OBIEKT: Modernizacja Stacji Uzdatniania Wody w Nowej Dębie ŻELBETOWE ZBIORNIKI WODY CZYSTEJ	
INWESTOR: PGKIM Sp. z o.o. ul. Leśna 1, 39-460 Nowa Dęba	
PRODUCENT PREFABRYKATÓW: Z.P.H.U. "STOLBUD" P. Rybak Mienia 281, 05-319 Cegłów	
BRANŻA: KONSTR.-BUD.	FAZA: PROJ. WYK.
PROJEKTOWALI: mgr inż. Bogusław Kowalczyk upr. bud. GP.7342/319/289/94	
mgr inż. Piotr Rybak	
RYSUNEK: RYSUNEK ZAMIENNY RZUT STROPU I WIDOK	
SKALA: 1:100	DATA: 20.04.20 NR RYS.: K2

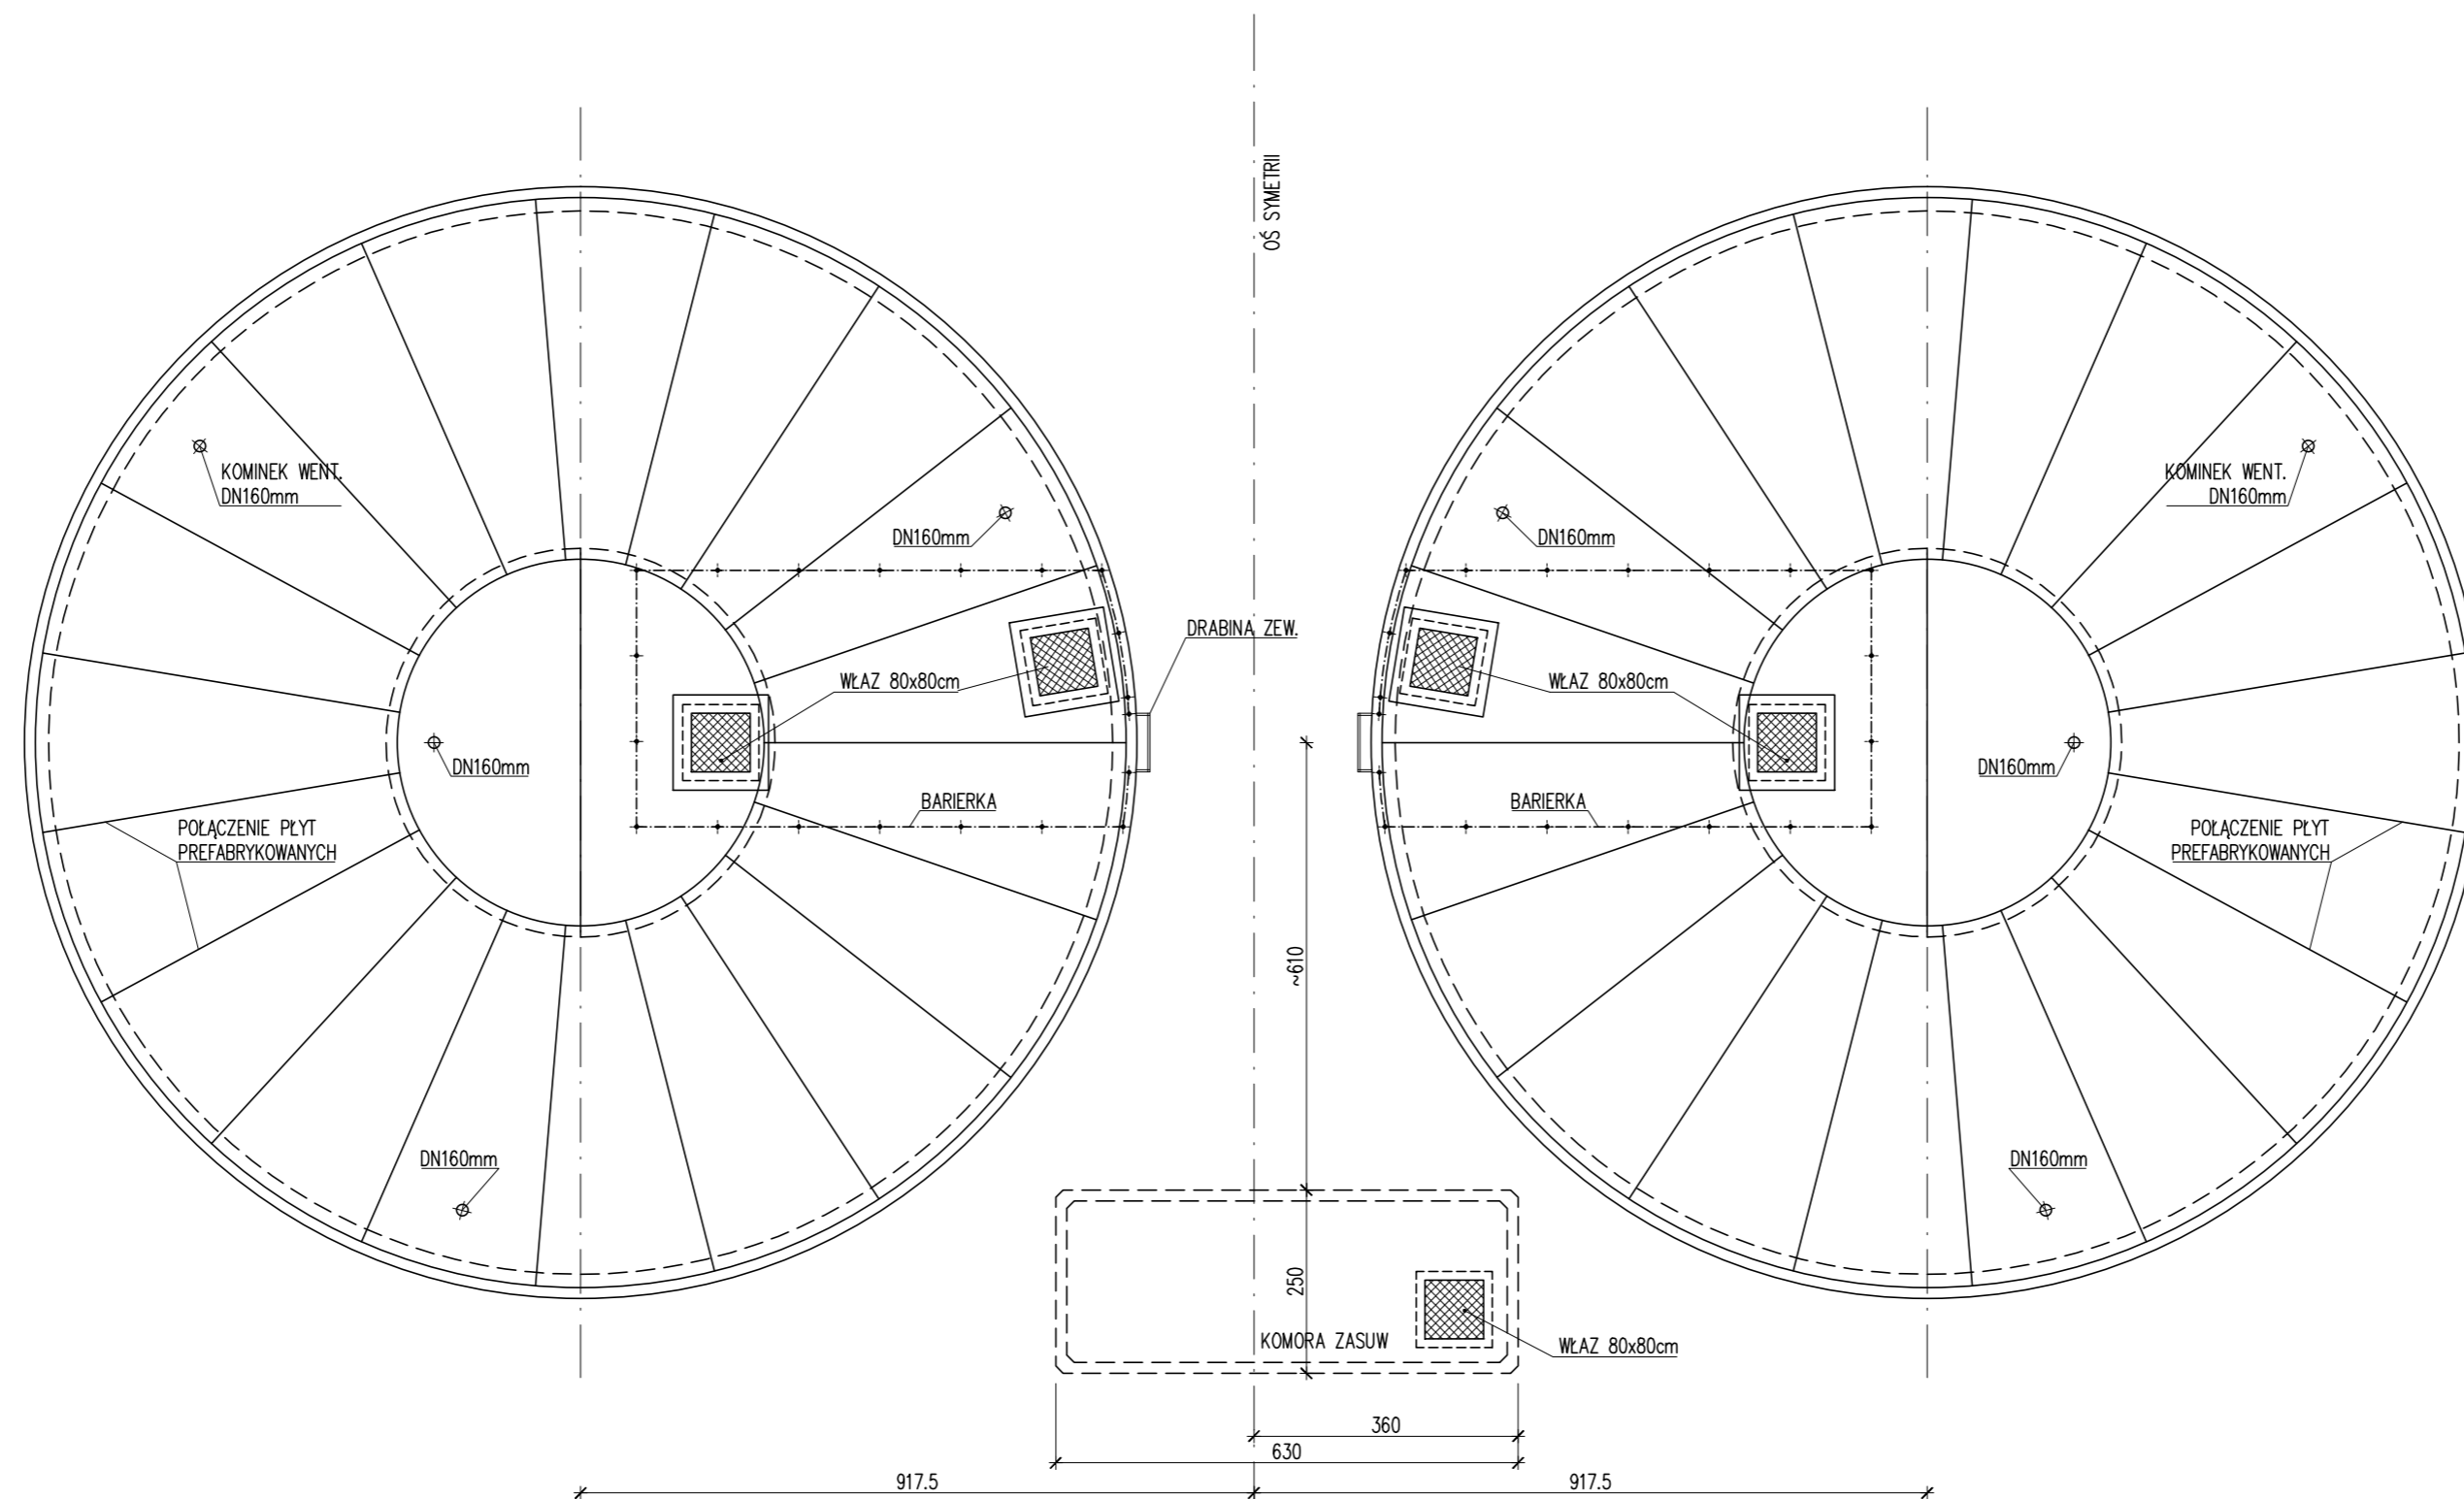
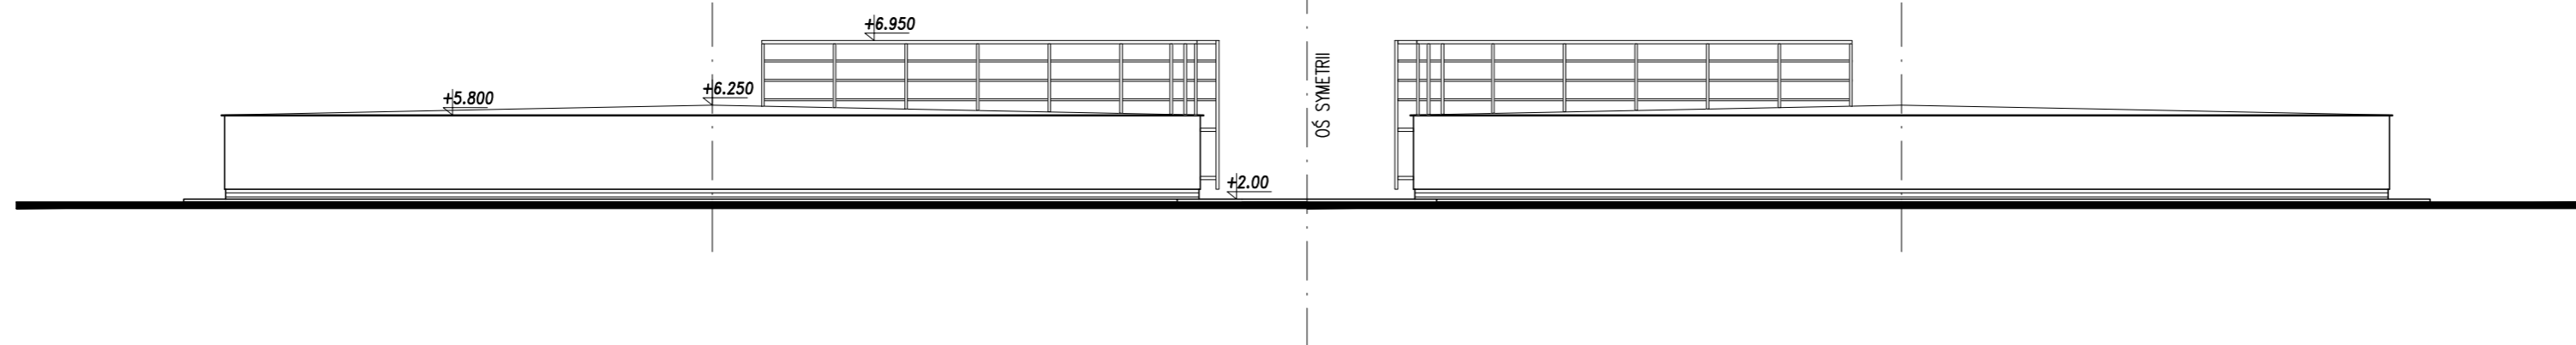
• 04.06.20 – Zmieniono kształt komory zasuw.  
 • 20.04.20 – Rysunek wprowadza zmianę rzędnej posadowienia zbiorników, zwiększono głębokość wykopu oraz zlikwidowano askarpowanie. Zmieniono ułożenie płyt stropowych (zlikwidowano podwyższenie stropodachu w części środkowej).  
**WPROWADZONE ZMIANY:**
